Onderwerp: RE: Z42658 - aanpassing wateradvies (naamswijziging plan)

Het is alweer bijna een jaar geleden dat we een wateradvies hebben gekregen (nav watertoets) van het wijzigingsplan aan de van **Sonoystraat , naast nr 17, te Bourtange**. Dit wateradvies even in de bijlage bijgevoegd. Inmiddels is het plan enigszins veranderd en worden er twee woningen met elk een verhard oppervlak van 225m² gebouwd (ipv 2 woningen met totaal 225m² verharding). Het plan krijgt tevens een andere naam, nl: Wijzigingsplan

Vlagtwedderstraat 93 f en 93g. Initiatiefnemer heeft mbt de toename van het verhard oppervlakte een oplossing voor de waterberging met een stresstest van 135m³ in 2 uur.

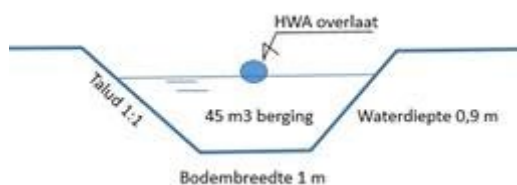
Enkele opmerkingen met betrekking tot de dimensionering van de sloot:

- Bij een toename verharding (daken en erfverharding) van 450 m² (2 percelen) en uitgaande van 95 l/m² (norm) is een slootberging van (afgerond) 45 m³ voldoende.
- Het talud van de sloot op minimaal 1:1 te zetten. Dit steile talud houdt geen stand in zandgronden.
- Voor de diepte van de sloot is het niet nodig die op grondwater niveau te leggen, bodemhoogte kan dus hoger liggen.
- Bij dimensionering sloot niet uitgaan van volledig vulling met hemelwater tot in het maaiveld.

Het slootprofiel daarom dusdanig inpassen dat er minimaal 45 m³ kan worden geborgen zonder dat daarbij het slootpeil tot in het maaiveld gaat komen.

Benodigde berging daarom vanaf waterlijn te bepalen ($45 \text{ m}^3 / 24 \text{ meter} = \text{ca. } 1,88 \text{ m}^3/\text{m}$).

Ter illustratie een slootprofiel waarin per m¹ de ca. 1,88 m³/m¹ kan worden ingepast.

Door bodembreedte en/of diepte slootbodem aan te passen kan aan de berging worden voldaan.

Aan de initiatiefnemer om in overleg met de gemeente te komen tot een uiteindelijk profiel.

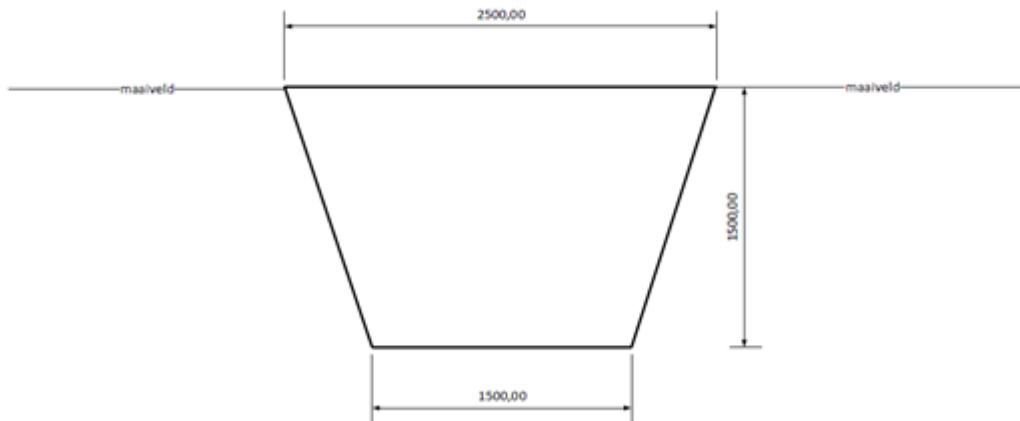
1. 2 woningen met elk 225m² betekent een totaal verhard oppervlakte van 450m².
2. Stresstest van 150 liter per 2 uur betekent een waterberging van $450 \times 0,15 = 67,5\text{m}^3$.
3. Grondwaterpeil zit rond 1,5 meter onder het maaiveld.
4. We kunnen een waterberging van 24m³ realiseren tussen beide percelen.

5. Deze berging heeft de volgende afmetingen:

6. Dit betekent per een doorsnede van 6m^2
7. Per strekkende meter hebben we dan een waterberging van 6m^3
8. Over een lengte van 24m is dit een waterberging van 144m^3
9. Voor de stresstest zijn we een berging van 144m^3 terwijl er 135m^3 aan water wordt neergelaten.
10. Er is dus een overcapaciteit van 19m^3 dit is 28%.

Prima oplossing door het hemelwater via een gezamenlijke opvang tussen de beide percelen te regelen.
